H.B.ロビンソン 2号機 炉心槽割れに係る 対応状況について

2024年1月11日
原子力エネルギー協議会

1. 炉心槽破断時の安全停止について 〔質問回答〕

④ 上部炉心構造物・炉心槽フランジ部の変位・回転拘束

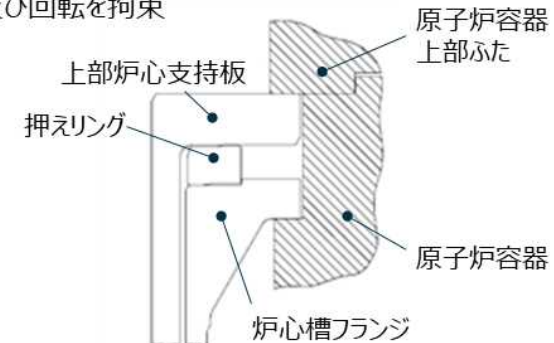
上部炉心構造物・炉心槽フランジ部は、原子炉容器上部ふた及び押えリングで挟むことにより鉛直方向、水平方向及び回転を拘束

⑤ 下部炉心構造物の回転拘束（ラジアルキーによる垂直降下）

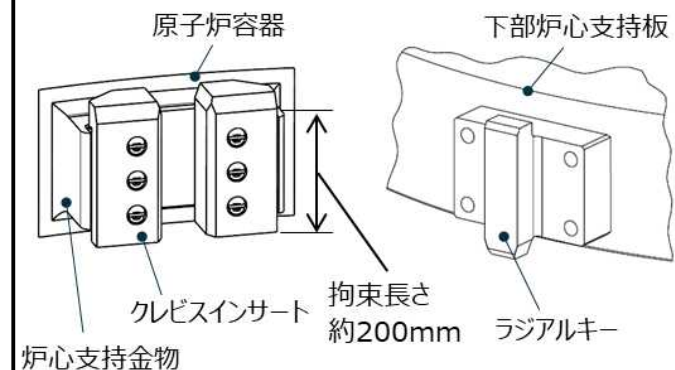
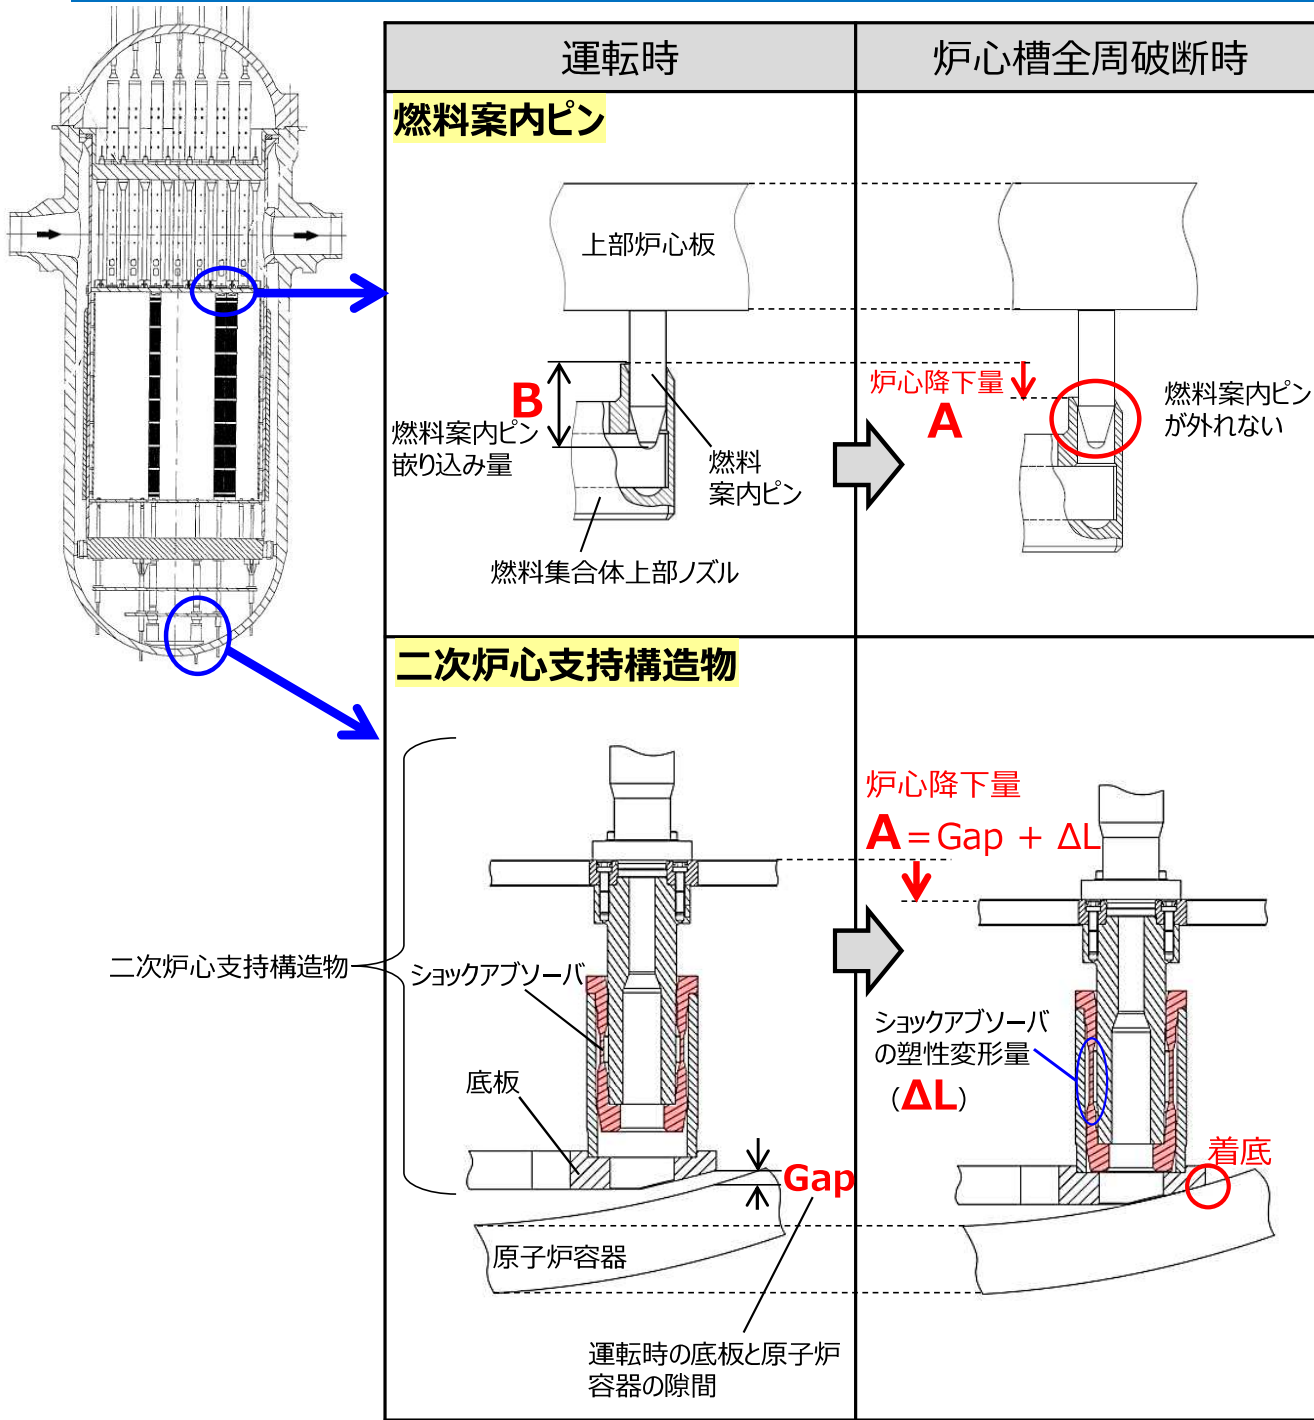
下部炉心構造物（炉心槽下部）の下端は、ラジアルキーとクレビスインサートが凹凸形状で取り合うことで、下部炉心構造物の回転を拘束（炉心槽下部が垂直に降下）

[補足] ショックアブソーバの設計

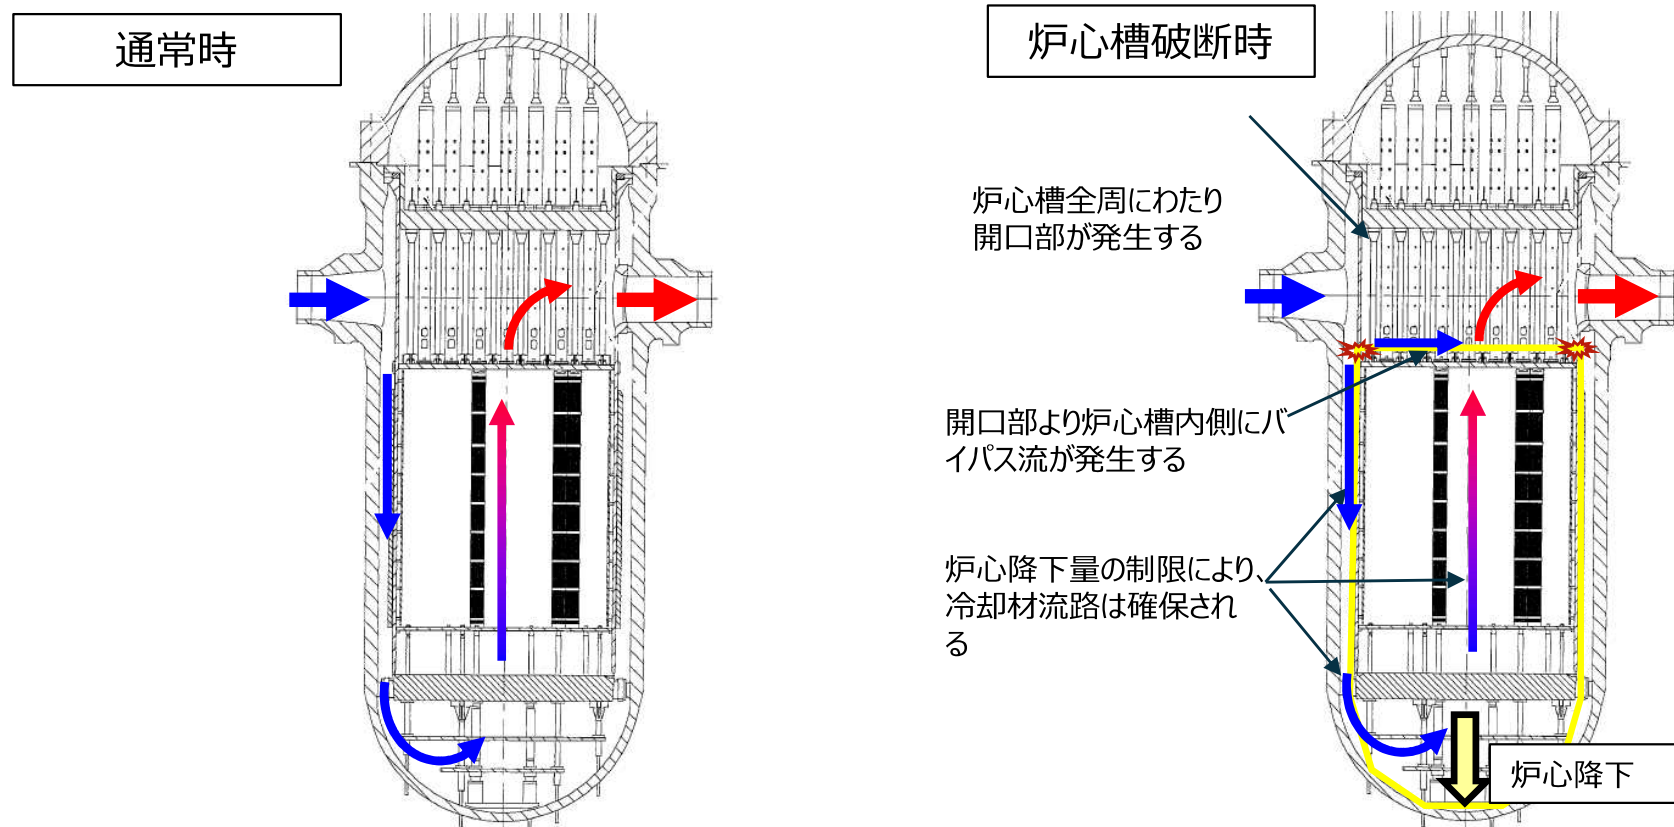
炉心降下量は以下の式で表される。

$$A = \text{Gap} + \Delta L$$

(Gap : 運転時の底板と原子炉容器の隙間)
 (ΔL : ショックアブソーバの塑性変形量)

炉心槽全周破断時の安全停止について②（地震時）

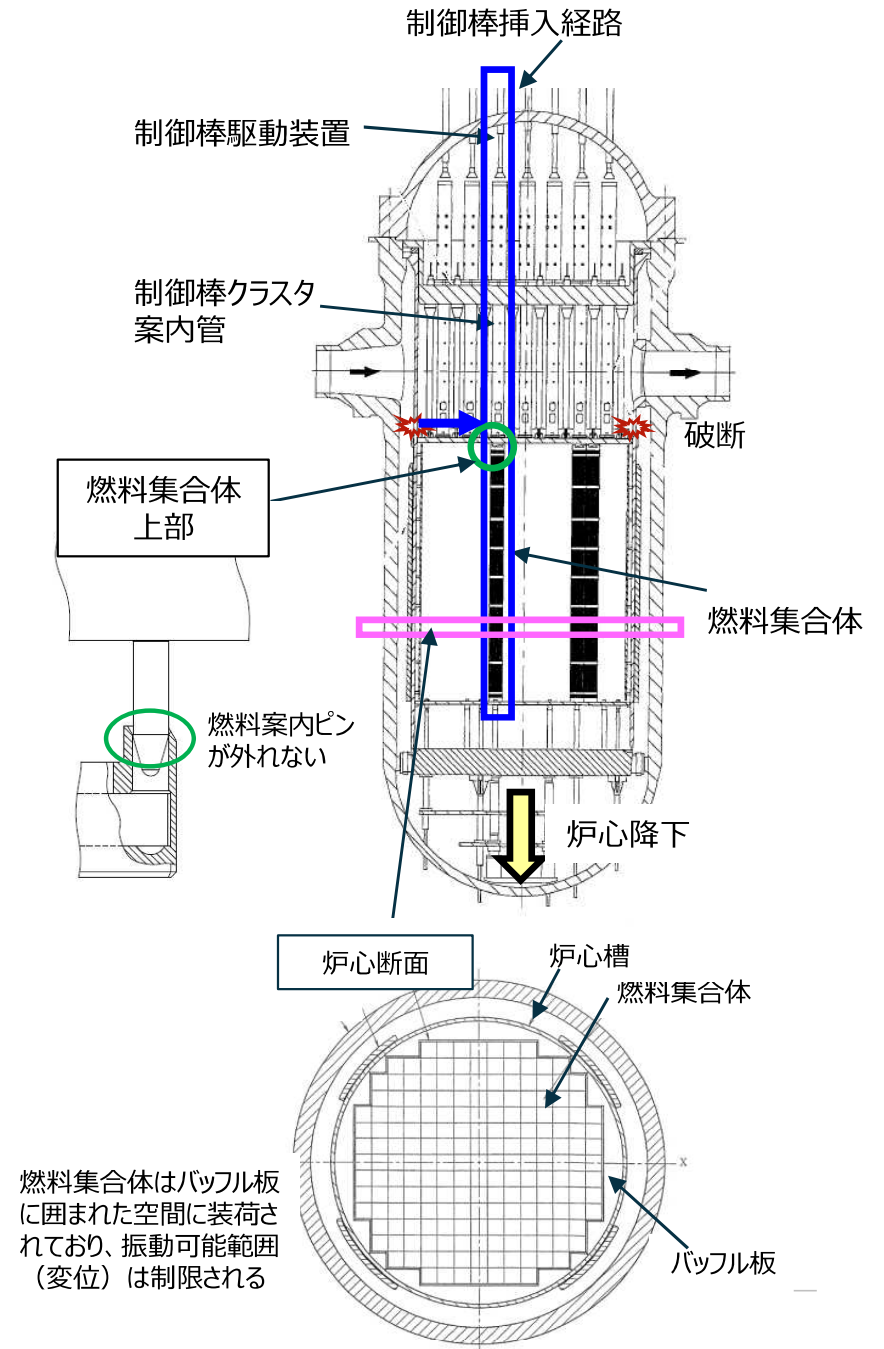
- 制御棒の挿入経路は、制御棒駆動装置、制御棒クラスタ案内管及び燃料集合体である。
- 制御棒駆動装置及び制御棒クラスタ案内管の支持状態は炉心槽破断前後で変わらないため、地震時の変位は変わらない。
- 炉心槽破断により炉心は降下するが、燃料案内ピンから燃料集合体は抜けず、燃料集合体の上下端は燃料案内ピンとかん合した状態である。また、燃料集合体は炉心槽内側のバッフル板で囲まれた空間にあり、地震時には限られた空間で振動するため、変位は制限される。
- 炉心降下の状態でも制御棒先端は燃料集合体に挿入されており、また、地震により加振された場合でも制御棒の挿入経路の変位は制限されるため、制御棒は燃料集合体に挿入される。
- 通常運転時において、炉心槽出口ノズルの近傍にある制御棒クラスタ案内管は、出口ノズルへ向かう1次冷却材が作用する厳しい横流れ環境で、制御棒挿入性に問題ないことを確認している。炉心槽破断に伴いバイパス流（炉心槽外面から内側に向かう流れ）が発生するが、その分、主流の割合は低下するため、横流れが有意に厳しくなることはなく、制御棒の挿入性に問題はないと考えられる。
